**AVIS RELATIF À LA PROTECTION
CONTRE LES EVENTUELS EFFETS NOCIFS ET NUISANCES
PROVOQUÉS PAR LES RAYONNEMENTS NON IONISANTS
GÉNÉRÉS PAR DES ANTENNES ÉMETTRICES STATIONNAIRES**

Commune : LA LOUVIERE - Exploitant : PROXIMUS

Référence exploitant : 64AVE_01

Rapport n° 3326 / 2024

Figure 1 : Vue en plan des lieux de séjour et des points de contrôle

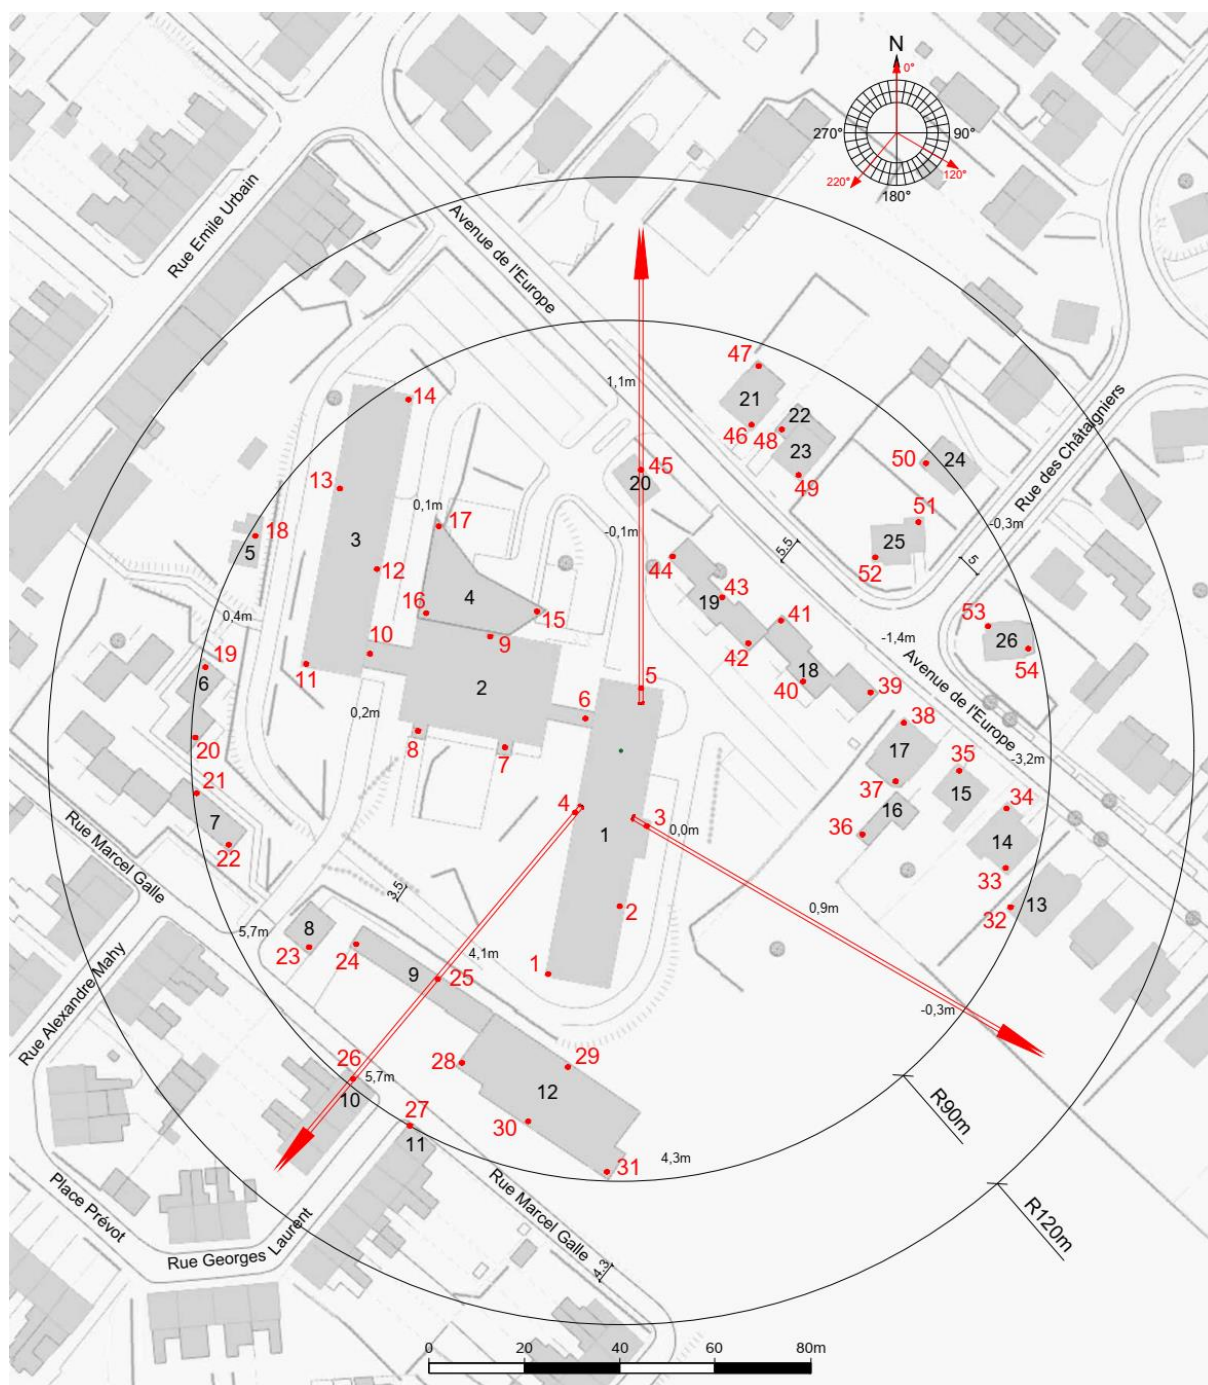
- le numéro du point de contrôle repris sur un des plans de la figure 1;
- le numéro du LS dans lequel se trouve le point de contrôle de la 1^{ère} colonne ;
- l'atténuation d'obstacle prise en compte pour le calcul de l'indice d'exposition dans le LS ;
- le résultat du calcul de l'indice d'exposition.

N° point de contrôle	LS	Atténuation (dB)	Indice d'exposition relatif à la limite par installation IE_i
28	LS12	3,0	0,819
29	LS12	3,0	0,596
26	LS10	3,0	0,594
30	LS12	3,0	0,515
27	LS11	3,0	0,443
32	LS13	3,0	0,434
23	LS8	3,0	0,351
47	LS21	3,0	0,344
31	LS12	3,0	0,324
1	LS1	10,0	0,311
14	LS3	3,0	0,286
24	LS9	3,0	0,278
33	LS14	3,0	0,258
49	LS23	3,0	0,237
25	LS9	3,0	0,212
34	LS14	3,0	0,200
50	LS24	3,0	0,194
48	LS22	3,0	0,167
46	LS21	3,0	0,164
13	LS3	3,0	0,145
12	LS3	3,0	0,142
51	LS25	3,0	0,141
54	LS26	3,0	0,129
53	LS26	3,0	0,122
35	LS15	3,0	0,103
52	LS25	3,0	0,084
11	LS3	3,0	0,083
45	LS20	3,0	0,078
22	LS7	3,0	0,074
2	LS1	10,0	0,068
21	LS7	3,0	0,066
10	LS2	3,0	0,065
44	LS19	3,0	0,062
38	LS17	3,0	0,061
37	LS17	3,0	0,060

En ce qui concerne les antennes de l'installation mentionnées dans le tableau 1, la distance maximale à laquelle la limite pourrait être atteinte, à l'extérieur, est égale à 103,2 m. S'il n'y a pas de LS à une distance inférieure, les antennes respectent forcément la limite d'immission.

Dans le cas des LS situés à l'intérieur des bâtiments, une atténuation d'obstacle est prise en compte et il en résulte que la distance maximale à laquelle la limite pourrait être atteinte se réduit à 73,1 m.

Figure 2 : Vue en plan des installations d'antennes dans un rayon de 300 mètres autour de l'installation faisant l'objet de la demande d'avis

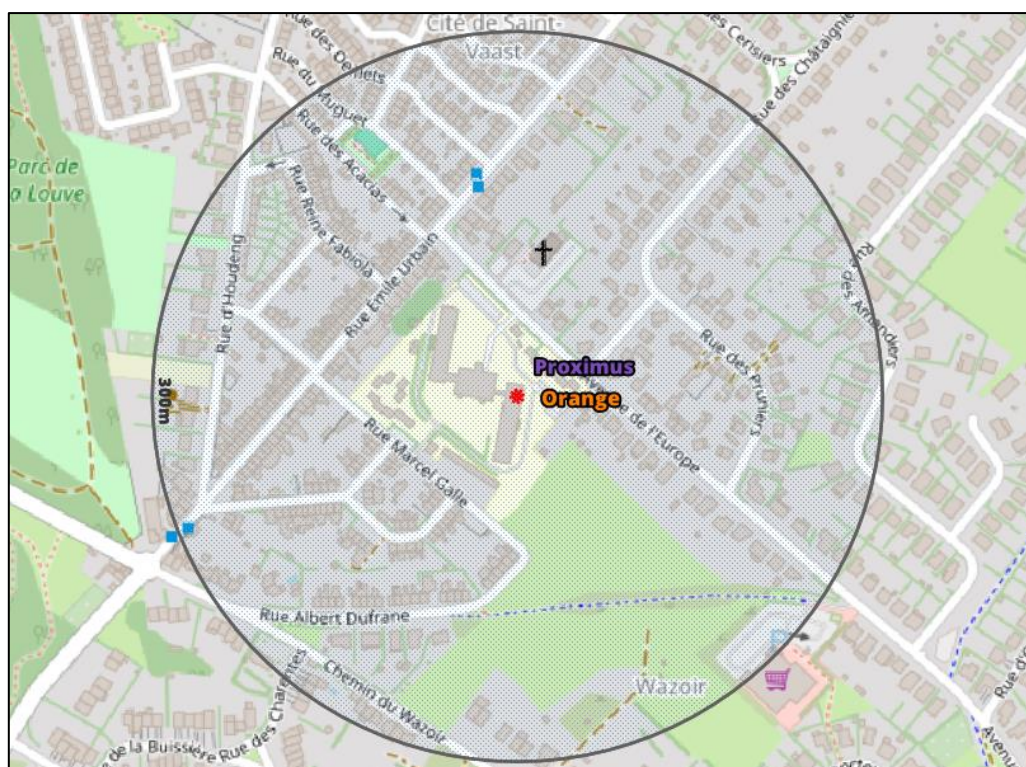
Le plan en projection verticale de la figure 2 indique la localisation des installations d'antennes émettrices stationnaires visées par le décret et situées dans un rayon de 300 mètres autour de l'installation référencée dans le paragraphe 2 et localisée au centre du cercle. Les données de localisation de ces antennes et les avis correspondant sont accessibles via le cadastre en ligne des antennes émettrices stationnaires⁸. Les installations prises en compte dans l'évaluation du respect de la limite cumulative sont les installations d'antennes émettrices déclarées en service par l'exploitant à la date du présent avis, à l'exception de l'installation référencée dans le paragraphe 2 et éventuellement d'autres installations ayant fait l'objet d'une demande d'avis à la même date et qui sont situées à l'intérieur de la zone de 300 mètres de rayon.

- c) dans tous les autres cas, il a été vérifié que la limite cumulative définie à l'article 4, §2 du décret n'est pas dépassée dans les lieux de séjour sur base du nombre d'installations localisées dans la zone d'évaluation de 300 mètres de rayon représentée dans la figure 2, de leur localisation ainsi que des données inscrites dans la figure 1 et au paragraphe 4 du présent avis et dans les avis attestant le respect de la limite par installation ou de la limite abrogée de 3 V/m relatifs aux autres installations reprises dans la figure 2.

Compte tenu des considérations ci-dessus, il apparaît que l'intensité du rayonnement électromagnétique généré, dans les lieux de séjour situés dans un rayon de 300 mètres autour de l'installation référencée dans le paragraphe 2, par l'ensemble des antennes émettrices stationnaires de l'ensemble des exploitants du même site d'antennes émettrices stationnaires respecte la limite fixée à l'article 4, § 2 du décret.
